仕様変更のご案内

GT3 シリーズ電源オフディレータイマ

GT3 シリーズ電源オフディレータイマの仕様変更についてご案内いたします。

例：GT3F-2AD24 の場合

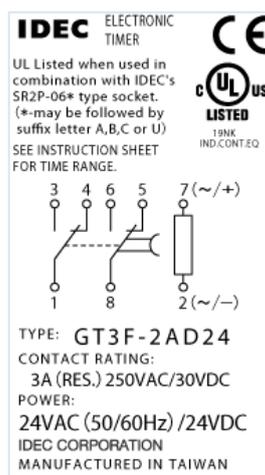
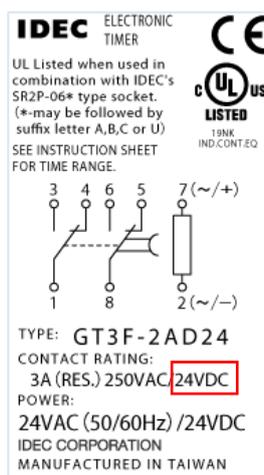
定格負荷の変更により、製品本体のシルク印刷の内容を変更いたします。

【変更前】

【変更後】
